改善箇所説明図

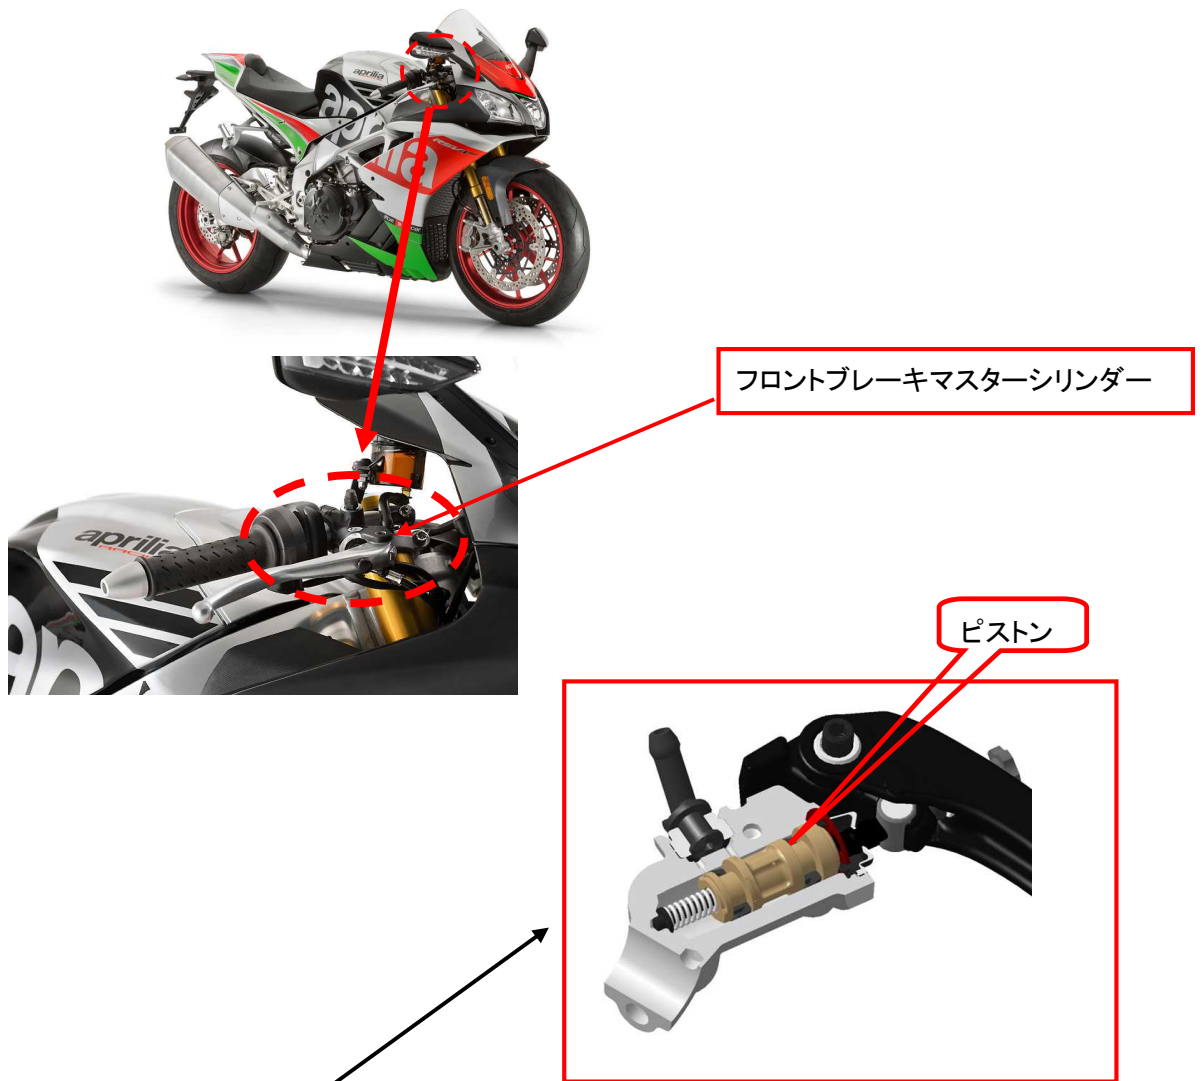
基準不適合発生箇所

フロントブレーキにおいて、マスターシリンダーの設計が不適切なため、シリンダー内のピストンの強度が不足しているものがある。そのため、ブレーキ作動時のブレーキ液圧により、当該ピストンに亀裂が生じ、そのままの状態で使用を続けると、亀裂が進展してピストンが破損し、最悪の場合、フロントブレーキが効かなくなるおそれがある。

改善の内容

全車両、マスターシリンダーのピストンを対策品に交換する。

識別：改善済車にはフロントブレーキのリザーバタンク左側面に白色のチェックマークを付ける
